**NUOVA S.S. 341 "GALLARATESE" - TRATTO DA SAMARATE A CONFINE
CON LA PROVINCIA DI NOVARA - TRATTO NORD**

**STRALCIO FUNZIONALE DAL KM 6+500 (SVINCOLO S.S. 336 NORD)
AL KM 8+844 (SVINCOLO AUTOSTRADA A8)
"BRETELLA DI GALLARATE"**

PROGETTO ESECUTIVO

<h1>A 029</h1>	<h2>A- ELABORATI GENERALI</h2> <h3>RELAZIONE DI RAFFRONTO P.D - P.E.</h3>
----------------	---

Stralcio planimetrico Località Dogana - Progetto Definitivo

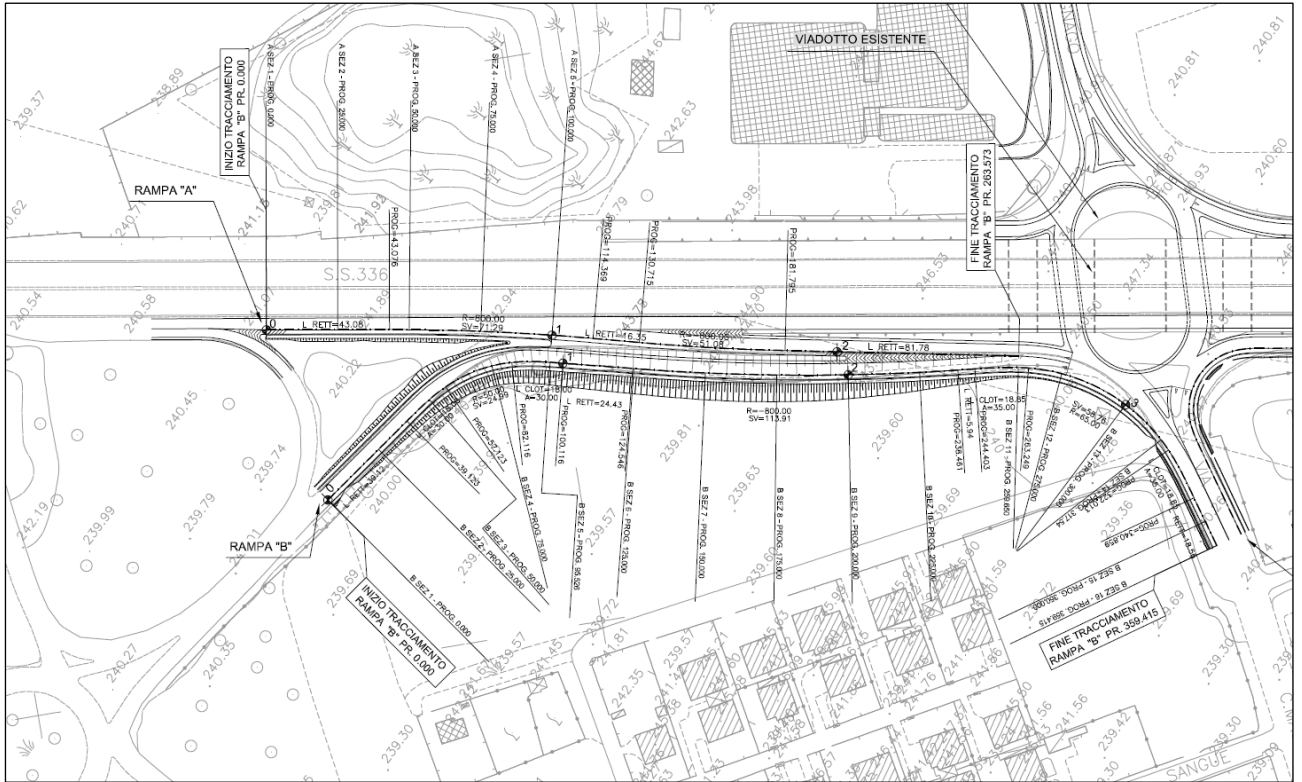
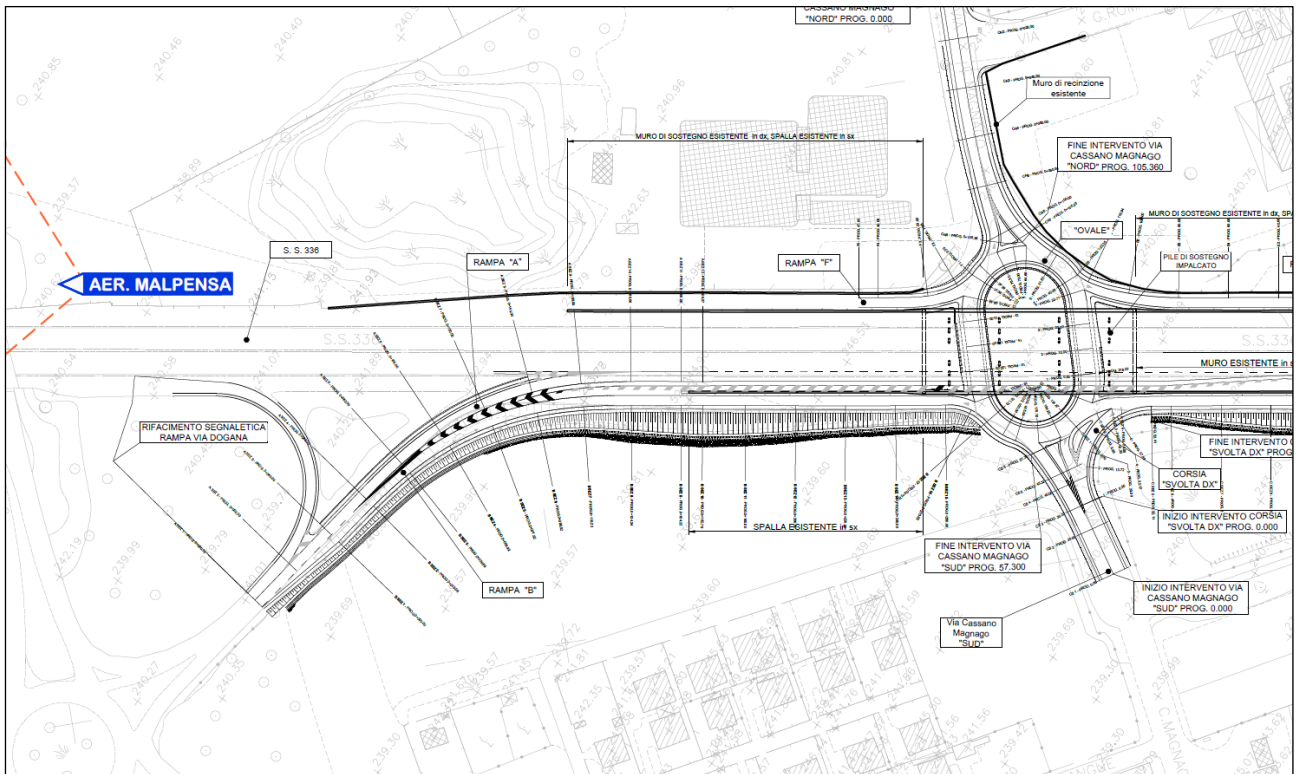
Inoltre, è stato incrementato il livello di funzionalità dello svincolo località Dogana con particolare attenzione alla problematica connessa alla presenza di mezzi pesanti provenienti dal suddetto terminal. Infatti, nella nuova configurazione di progetto, i mezzi pesanti uscenti dal terminal

HUPAC sono direttamente collegati con la carreggiata Sud della SS 336 a mezzo della rampa A e della relativa corsia specializzata di accelerazione.

Stralcio planimetrico Località Dogana - Progetto Esecutivo

Progetto esecutivo- Particolare della sistemazione rampa 4 + rampa B in complanare Sud

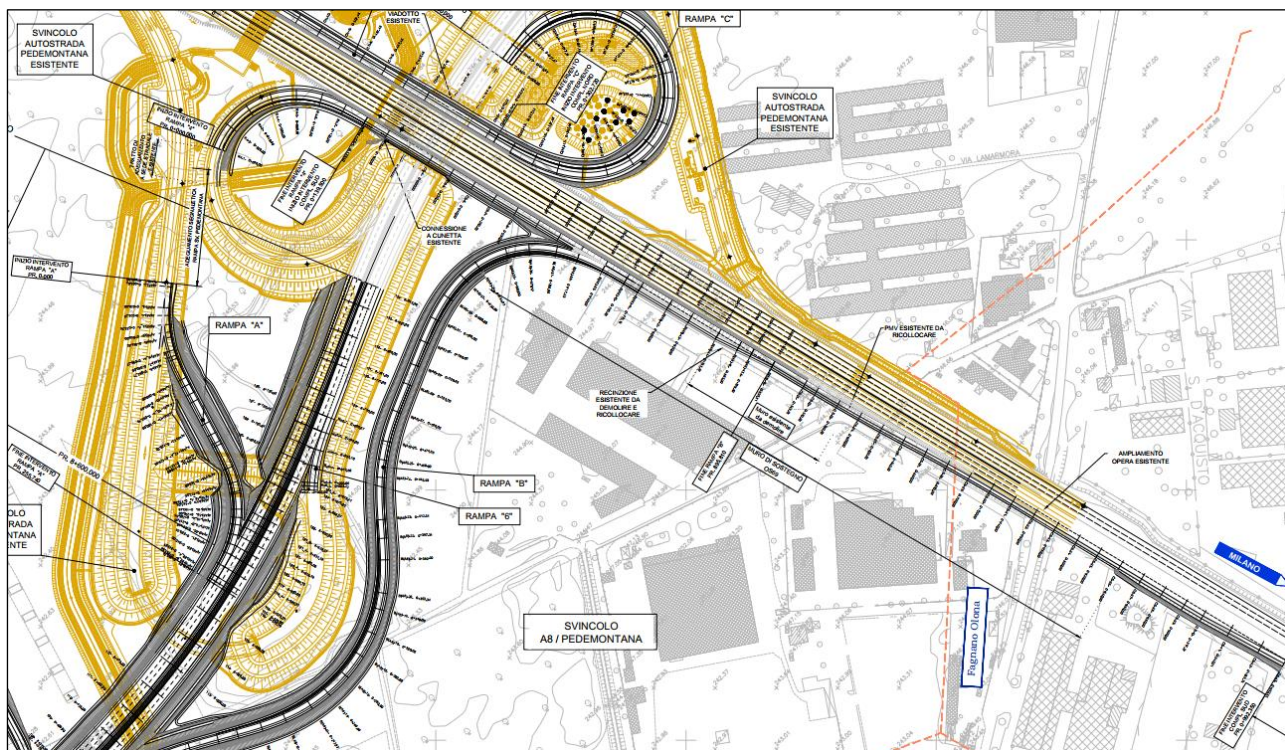
In risposta alla prescrizione 1.1.1.3 riportata nell'allegato 1 della Delibera n.27 del 21 Marzo 2018 del CIPE, per rendere compatibili le corsie di immissione della A36 e della Gallaratese in carreggiata sud sulla A8, nel presente progetto esecutivo l'attuale rampa A36+MI confluisce nella

complanare Sud che si configura come un prolungamento della rampa 4. Tale complanare risulta opportunamente separata dalla piattaforma dell'autostrada A8 con uno spartitraffico di larghezza pari a 2,00 m in cui è ubicata la barriera metallica spartitraffico doppia H4 (Lw= 1,30 m) fino alla avvenuta confluenza delle due rampe (rampa 4 e rampa B) in un'unica corsia di accelerazione. Invece, nel precedente progetto definitivo, la rampa 4 e la rampa B confluivano separatamente nella carreggiata sud dell'A8 mediante due corsie di accelerazione contigue, di cui una esistente e l'altra di progetto. Per ulteriori dettagli si rimanda agli elaborati grafici A012-A018 Elaborati Generali.

Stralcio planimetrico di raffronto PD-PE – Controstrada Sud

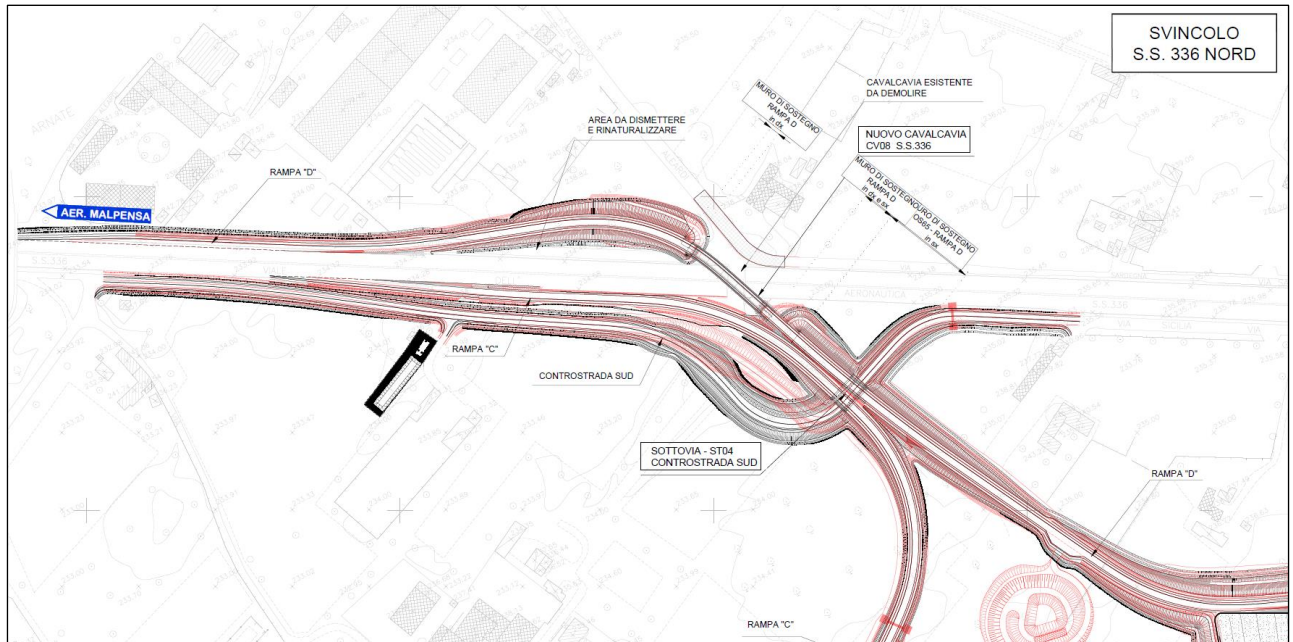
Per quanto concerne le viabilità secondarie, in corrispondenza dello svincolo S.S. 336 Nord è stata apportata una modifica al tracciamento della Controstrada Sud al fine di garantire la svolta dei mezzi pesanti in ingresso/uscita dal Sottovia ST04, nonché al fine di assicurare la distanza di visibilità per l'arresto così come previsto nel D.M. 05/11/2001.

Soppressione accesso privato in rotonda

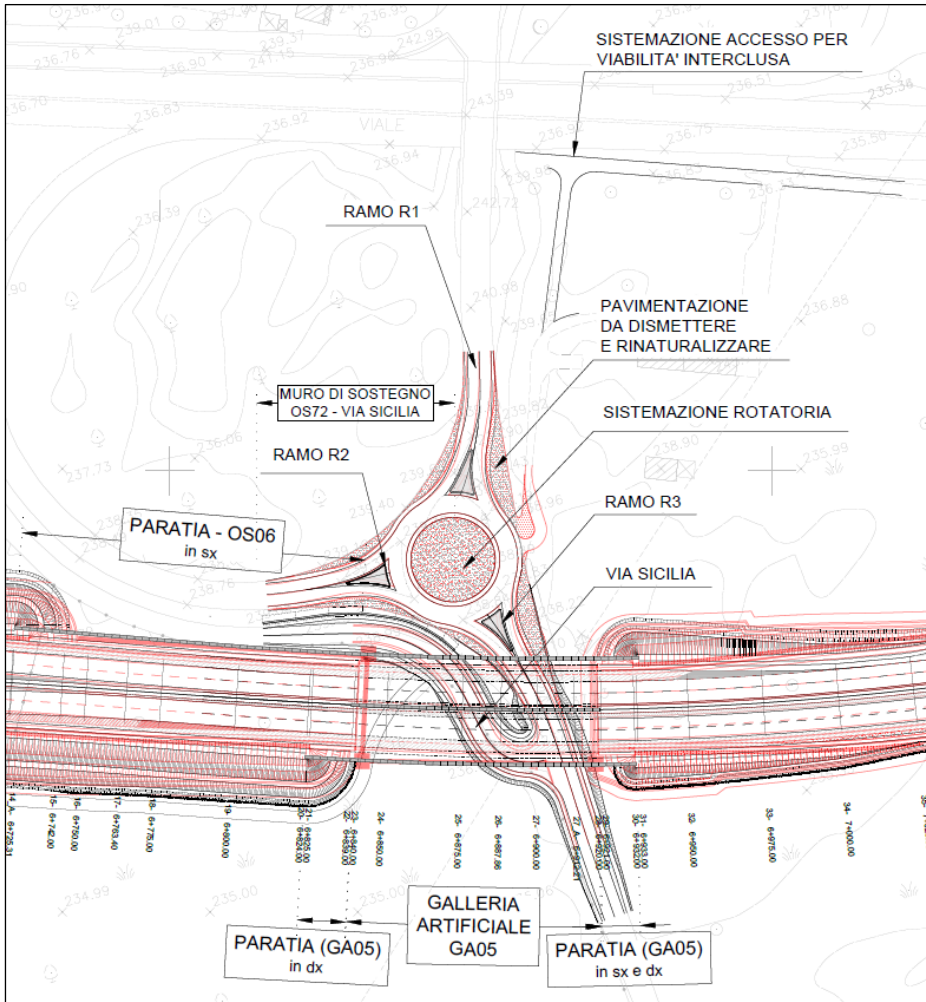
E' stato eliminato l'accesso privato in rotonda (in corrispondenza della Galleria GA05) . Tale accesso privato è stato garantito a mezzo di una viabilità alternativa, come illustrato nella immagine riportata in basso.

Soluzione del Progetto Definitivo (PD).

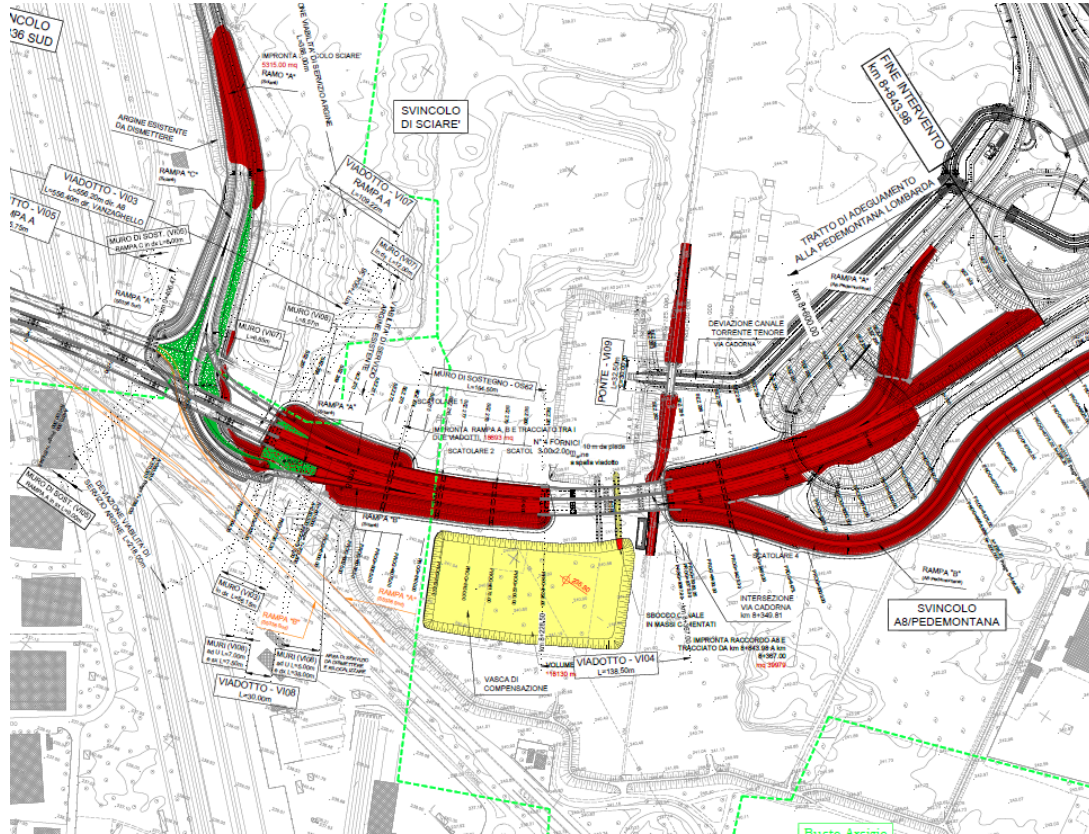
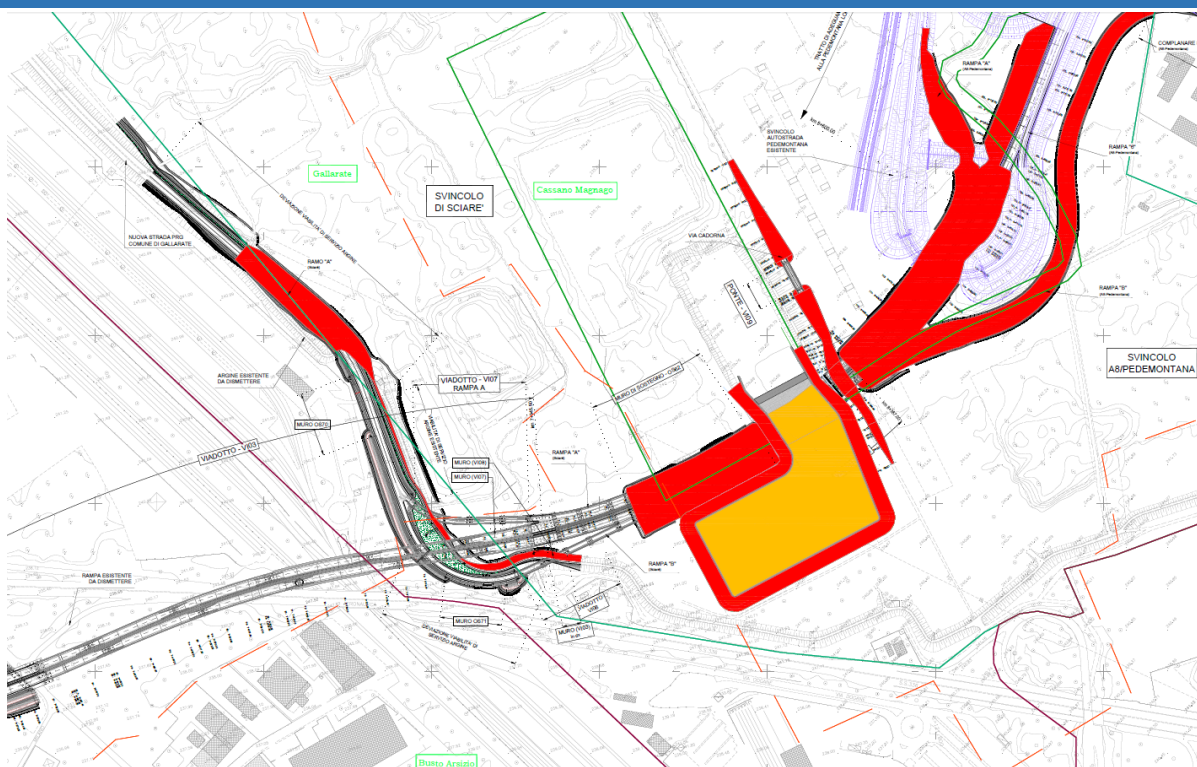
Nella fase di progettazione definitiva (PD), i progettisti hanno proposto di compensare i volumi sottratti all'invaso, ruscellamento ed infiltrazione delle acque dalla presenza dei rilevati di progetto, realizzando, all'interno dell'area di spagliamento, una vasca interrata (scavata sotto il piano campagna) di capacità pari al volume di quello di nuova realizzazione.

Questa soluzione ha generato perplessità da parte del CSLPP e dell'AIPO, i quali hanno prescritto che nella successiva fase esecutiva (PE) si provvedesse a supportare tale scelta con idonei studi idraulici.

Nel progetto esecutivo (PE) è stata sviluppata e testata una soluzione che, attraverso la realizzazione di un viadotto (in parziale sostituzione del previsto rilevato stradale), consente di minimizzare le interferenze con il deflusso idrico nell'area di spagliamento.

Soluzione del Progetto Definitivo (PD).

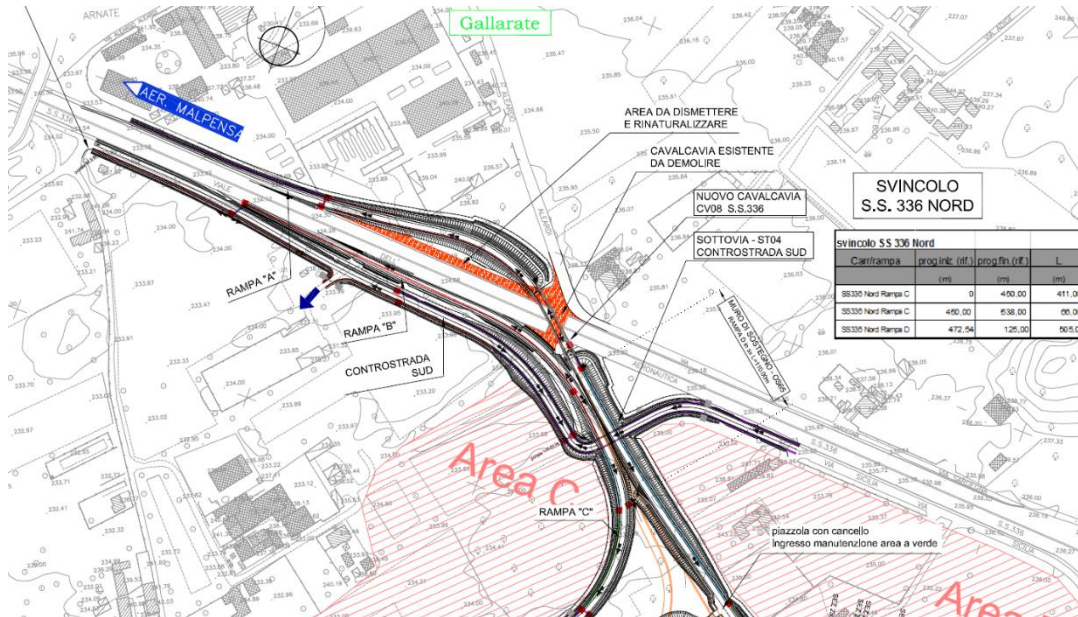
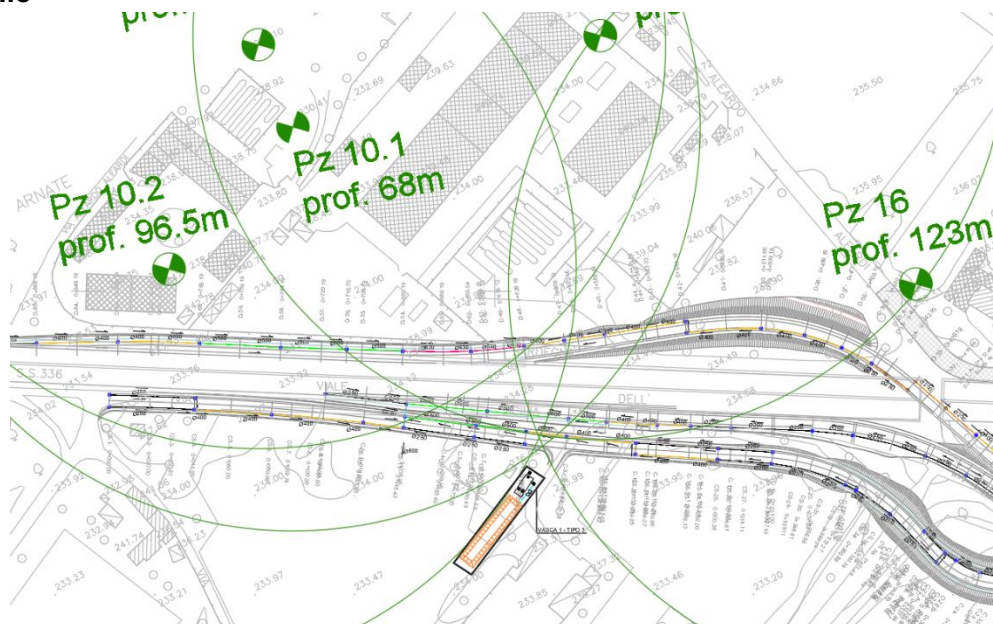
Con riferimento ai pozzi ad uso idropotabile, si evidenzia che, nella fase di progettazione definitiva (PD), il sistema di drenaggio della piattaforma stradale è stato progettato secondo lo schema di tipo "chiuso", prevedendo canalette, cunette e una rete di collettori che convogliano le acque di piattaforma su suolo, in prossimità della progressiva 0+000 Km e 0+990 Km della Controstrada Sud, senza alcun trattamento.

Nel progetto esecutivo (PE) è stata sviluppata una soluzione che evita lo spagliamento/smaltimento su suolo. In particolare, è stato previsto un sistema di drenaggio che convogli le acque meteoriche in una vasca di trattamento, dotata di grigliatura e dissabbiatura, e il successivo smaltimento delle stesse negli strati superficiali del suolo attraverso una vasca di restituzione.

Le opere del sistema di drenaggio/smaltimento della piattaforma stradale e le relative aree di dispersione non interferiscono in alcun modo con le fasce di rispetto dei pozzi ad uso idropotabile

Soluzione del Progetto Definitivo (PD).

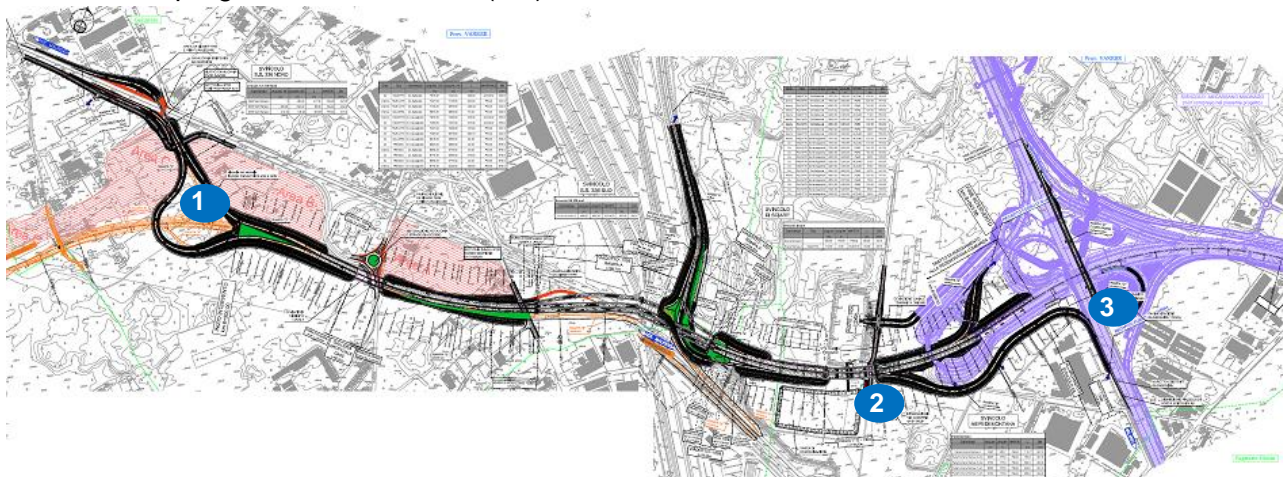
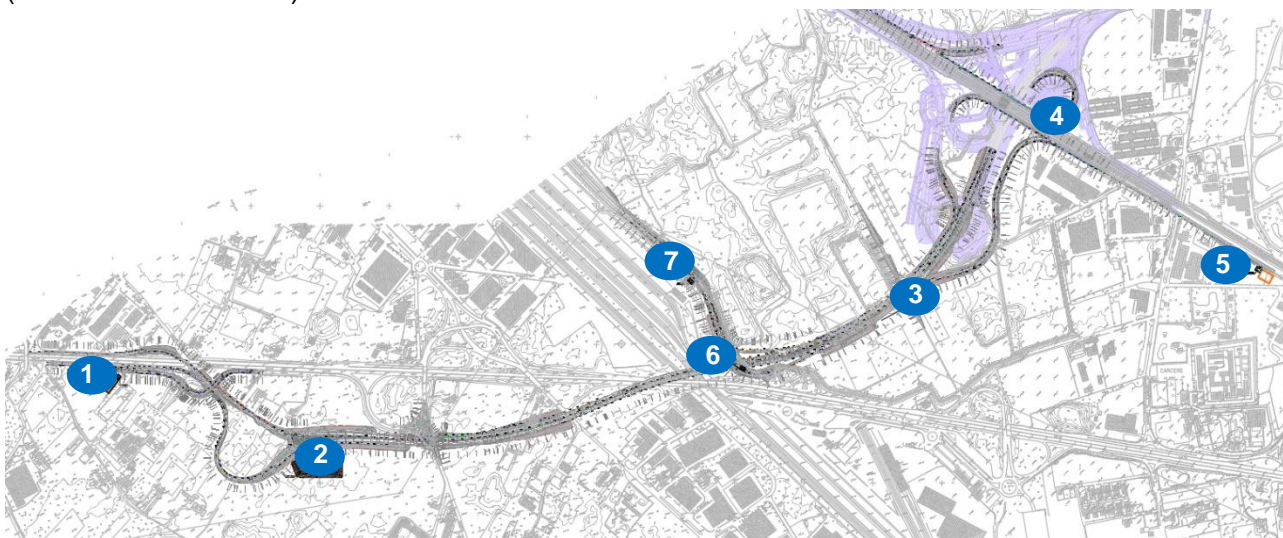
Nella fase di progettazione definitiva (PD), sono state individuate solo tre vasche di trattamento.

Nel progetto esecutivo (PE) le vasche di raccolta e trattamento delle acque di piattaforma stradale, in numero pari a 7, sono state distribuite in modo uniforme lungo tutto il tracciato e posizionate planimetricamente in modo da seguire la naturale pendenza dei collettori fognari di progetto. **In tal modo non sono stati previsti impianti di sollevamento.**
